# REN-176 S.r.l. Poirino (TO)

## Impianto Agrivoltaico “Fattoria Solare Paradiso”

### Risposte a Richieste di Integrazione e Controdeduzioni

Doc. No. REN-176-R.30 Rev. 0 – Luglio 2023

**Figura 3.1: Impatti Cumulativi –Impianti Fotovoltaici nel Raggio di 2 e 5 km dall’Impianto Cartografico (su base BDTRE 1:10.000)**

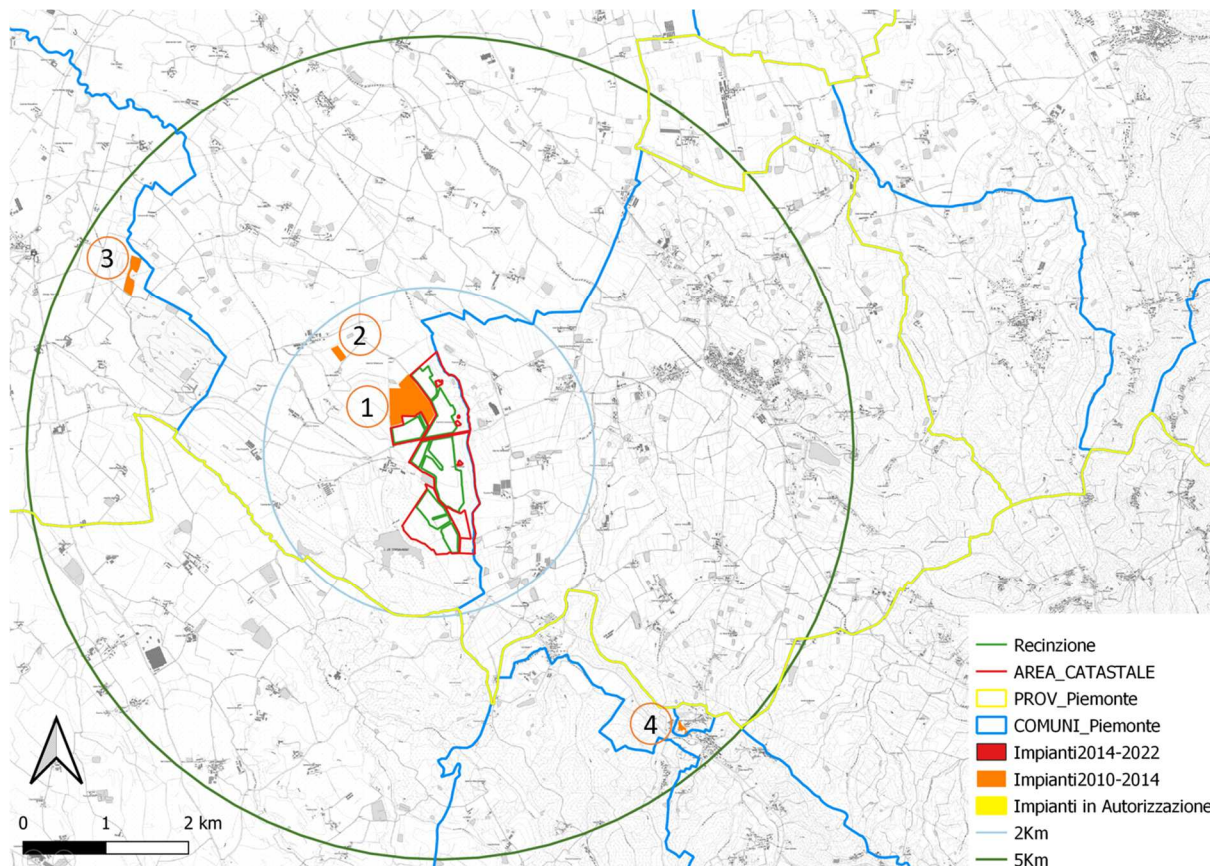
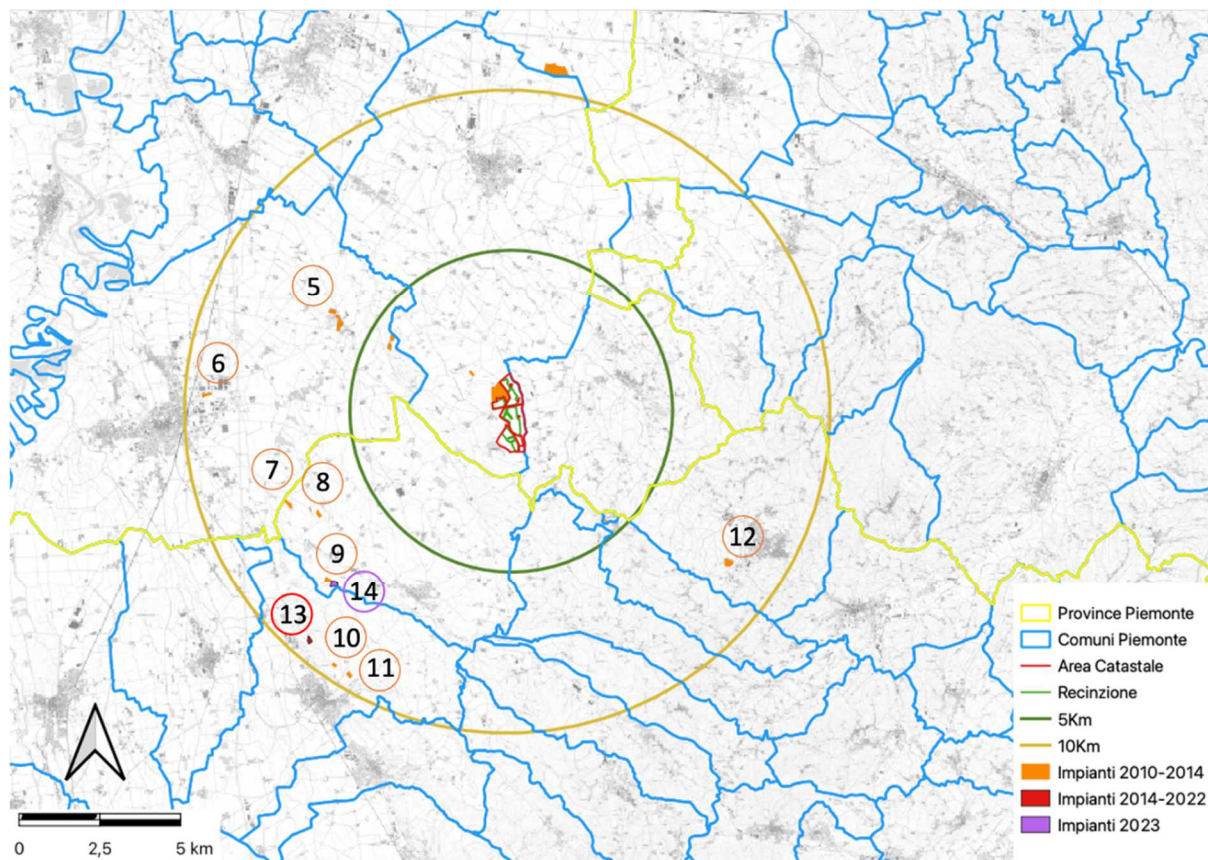
3. *Si richiede di voler predisporre una cartografia in cui riportare tutti gli impianti da fonti energetiche rinnovabili (FER) esistenti, autorizzati e in corso di valutazione statale e regionale, compresi nell'area di 5 chilometri dall'impianto in valutazione*

La cartografia richiesta è stata sviluppata nei documenti sottoposti a VIA nel Dicembre 2022. Nella presente fase di risposta alle richieste di integrazioni è stato predisposto l'aggiornamento di tale cartografia, che si riporta nel seguito con riferimento ai buffer di 2, 5 e 10 km dall'area di impianto.

Per quanto riguarda gli impianti esistenti (i numeri progressivi corrispondono a quelli indicati nelle figure precedenti):

Figura 3.3: Sezione delle file con dettaglio della macchina agevolatrice per la messa a dimora e la raccolta dei turioni

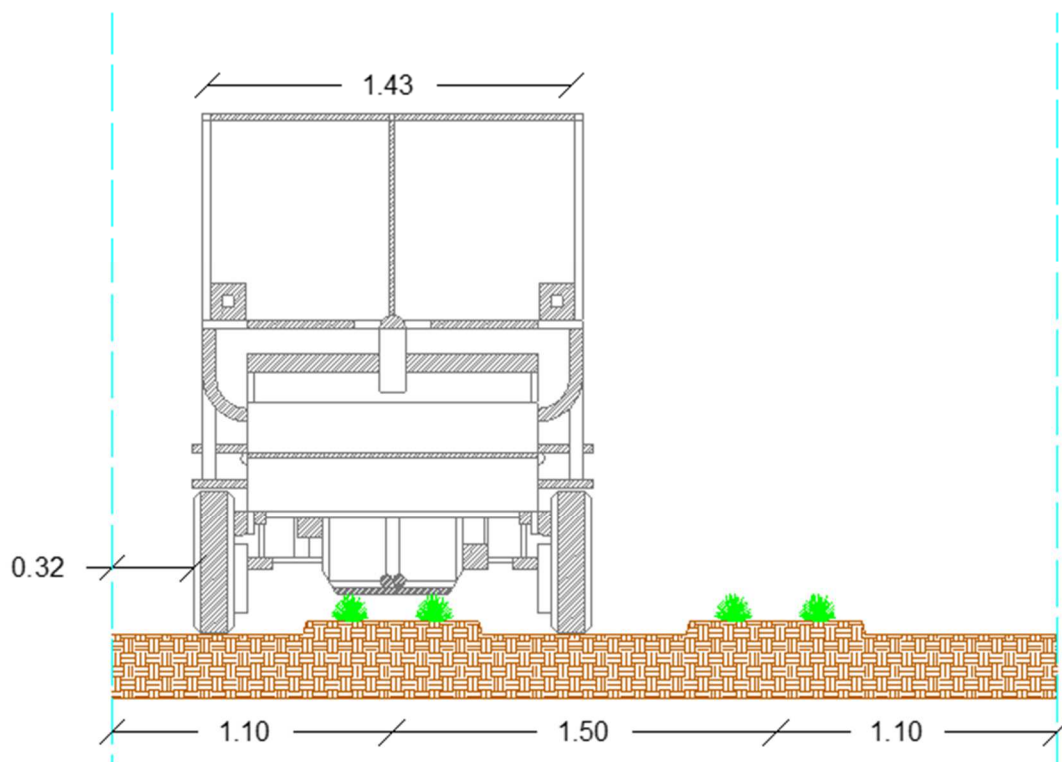
4. *Preso atto di quanto riportato nell'elaborato denominato Studio agronomico e progetto agrivoltaico (ver. dicembre 2022) in cui è contenuto il riscontro formulato dal Proponente rispetto alle “Linee Guida in materia di Impianto Agri-voltaici” elaborate dall'allora Ministero dell'ambiente e della sicurezza energetica, si chiede di voler fornire chiarimenti sulle modalità concrete di realizzazione e di sostenibilità economica nel medesimo termine di vita utile previsto per l'abbinato impianto fotovoltaico (con i relativi impatti significativi e negativi sul fattore ambientale del patrimonio culturale e del paesaggio) delle attività agricole previste che riguardano diverse coltivazioni (facelia, asparago, coltivazioni a rotazione, etc.)*

- ✓ è una coltura poliennale;
- ✓ la sua coltivazione è compatibile con la presenza delle strutture fotovoltaiche (si veda a titolo d'esempio la figura seguente)
- ✓ offre un elevato margine lordo ad ettaro ottenibile da tale coltura
- ✓ rappresenta una coltivazione tipica dell'ambiente in cui si sviluppa il progetto

Il margine lordo ottenibile dalla coltivazione dell'asparago risulta pari a 5281 €/ha e rappresenta quindi un'alternativa economicamente e tecnicamente sostenibile. Considerando che la superficie media delle aziende che coltivano l'asparago in Piemonte è risultata di 0,75 ettari, tale coltivazione potrà essere attivata in una porzione dell'impianto. Pur costituendo una valida alternativa è stata esclusa nell'immediato poiché l'attuale conduttore non intendeva al momento introdurre tale nuova produzione, anche in considerazione del fatto che tale coltura richiede interventi irrigui, per cui si rende necessario il collegamento al consorzio locale e l'investimento per l'impianto irriguo, ma è stata considerata in quanto presenta un ottimo potenziale.
